PREVOST

**BULLETIN
DE
GARANTIE**

Bg11-09

DATE : MAI 2011	SECTION : 18 - Carrosserie
EXPIRATION: MAI 2013	
SUJET : REMPLACEMENT DES DEUX CHARNIÈRES DE LA PORTE DU COMPARTIMENT DU CONDENSEUR

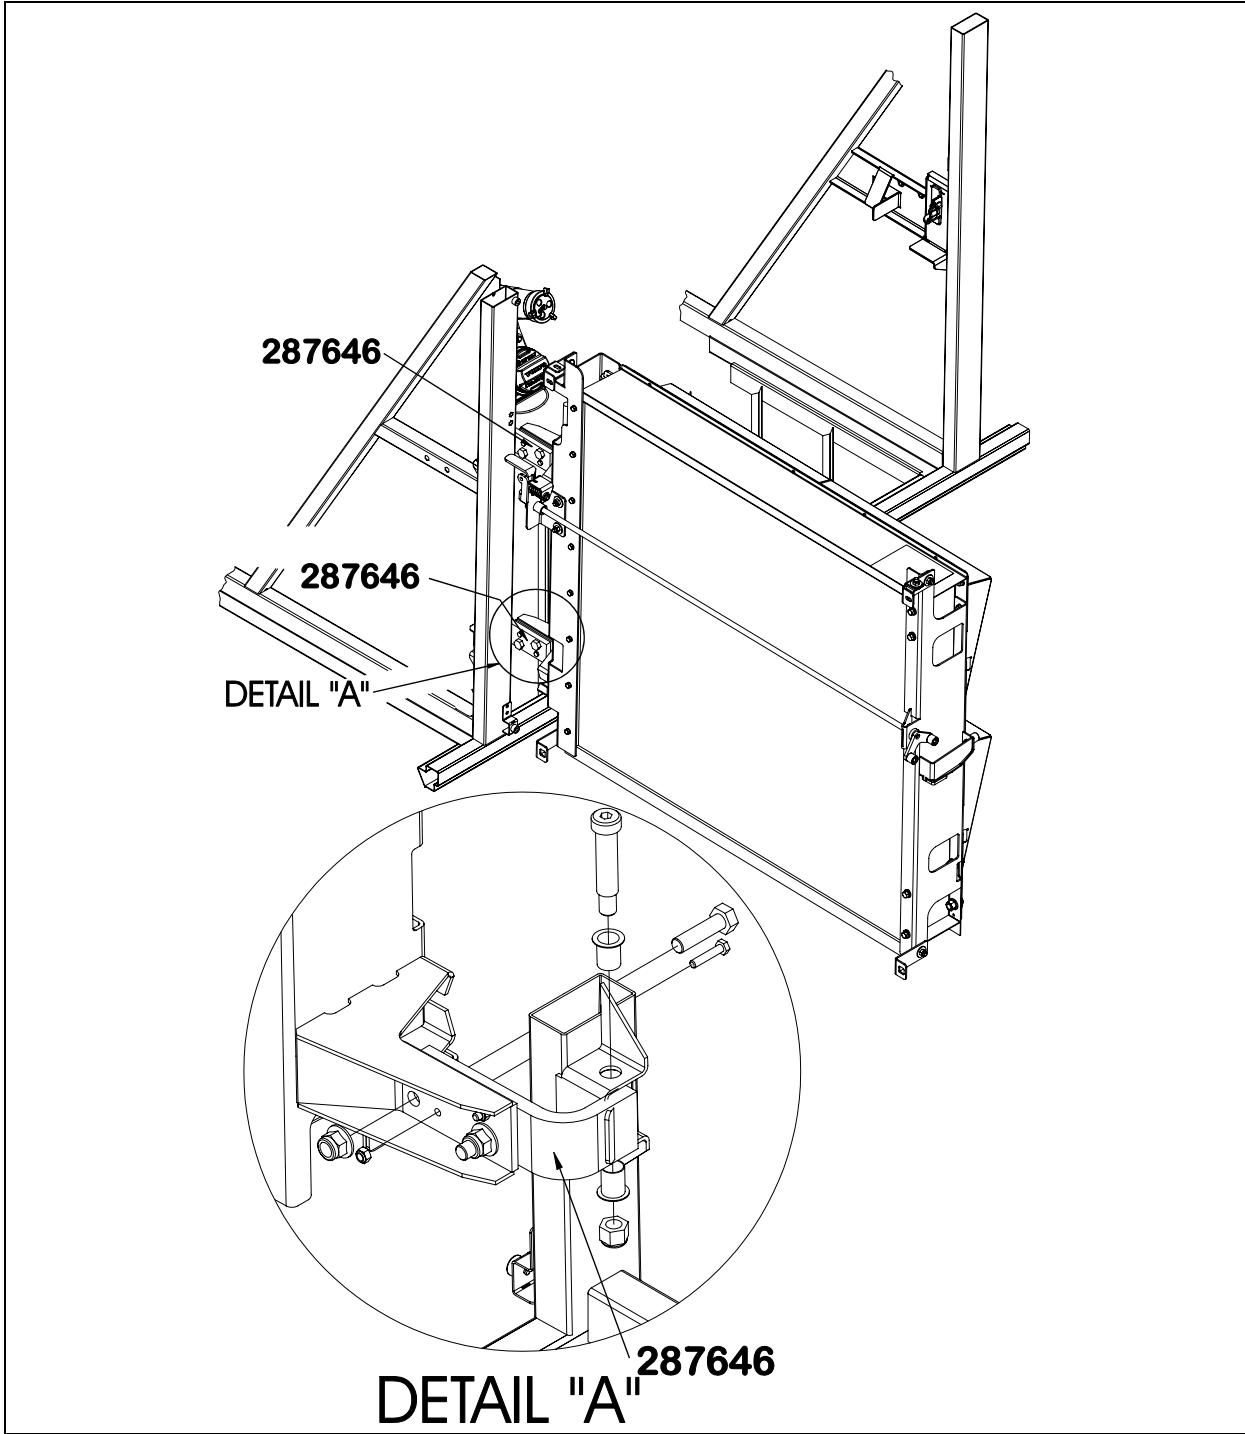
Sur les véhicules visés par ce bulletin, il y a possibilité que la soudure des pivots des charnières de la porte du condenseur soit défectueuse et entraîne un bris.

Advenant un bris lorsque la porte est ouverte, le condenseur et la porte pourrait tomber.

3. Retirer la charnière supérieure et la remplacer par la nouvelle pièce (287646). Réinstaller les cales si nécessaire.

4. Retirer la charnière inférieure et la remplacer par la nouvelle pièce (287646). Réinstaller les cales si nécessaire.
5. Fermer la porte du compartiment du condenseur.
6. Vérifier le bon fonctionnement des charnières de la porte.
